ПАСПОРТ ДОСТУПНОСТИ
объекта социальной инфраструктуры (ОСИ)
№ 37

**АКТ ОБСЛЕДОВАНИЯ
объекта социальной инфраструктуры
К ПАСПОРТУ ДОСТУПНОСТИ ОСИ
№ 37**

I Результаты обследования:
1. Территории, прилегающей к зданию (участка)
МБУ «КЦСОН Ленинского района г. Кемерово», 650003,
(наименование объекта)
г. Кемерово, пр. Ленинградский, 47 Г.
(адрес объекта)

Рис.24

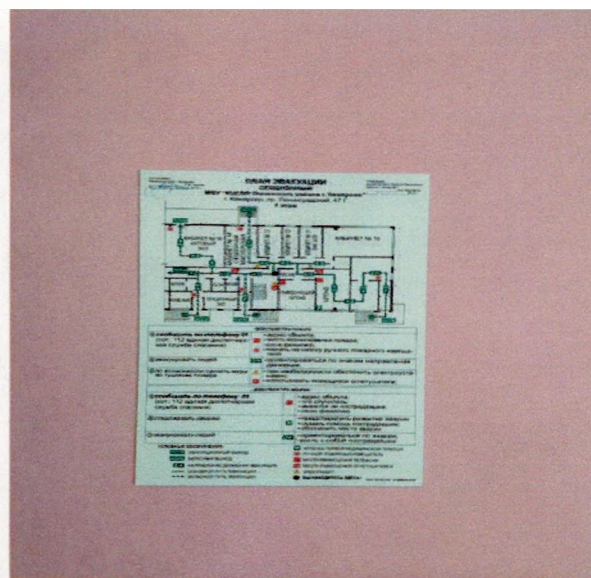
отсутствуют и один дверное полотно шириной 0,73 м, порог отсутствует			
3.6	Пути эвакуации (в т.ч. зоны безопасности)	есть		22,23, 24,25	Пути движения к эвакуационным выходам обозначены эвакуационными знаками, в соответствии с ГОСТ Р 12.4.026. п.6.4.5. Планы эвакуации размещены на высоте 1,2 м. от уровня пола, на планах эвакуации обозначены места расположения безопасных зон. Имеются 8 эвакуационных выходов (дверные полотна окрашены в синий цвет) с первого этажа, включая основной вход и 2 эвакуационных выхода со второго этажа. 1 ЭТАЖ 1 эвакуационный выход: помещение с эвакуационным выходом арендуется «Центром социальной помощи семье и детям» 2 эвакуационный выход: Лестничный марш (крыльцо) имеет 6 ступеней: - по высоте ступеней: 0,12 м; - по ширине проступей: 1,38 м;	К, О, С, Г, У.	Полотно двери на путях эвакуации должно иметь цвет, который с учетом характера поверхности, освещенности при применении аварийного освещения и пр. будет обеспечивать контраст не менее 0,7 (70 %) относительно цвета стены. п 6.2.23 СП 59.13330.2020	---

Рис.40

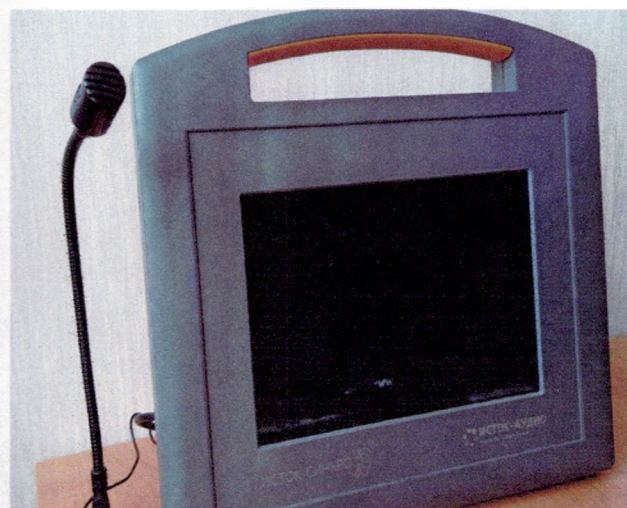
5.3	Тактильные средства	есть		42,43, 44	Знаки и символы идентичные, соответствующие требованиям к знакам в нормативных документах по РФ. Визуальная информация возле кабинетов	С	Необходимо выполнить: - приобрести и установить мнемосхему здания 1 и 2 этажей. - приобрести и установить мнемосхему территории учреждения около калиток. СП 59.13330.2020 п 6.5.9	Текущий ремонт
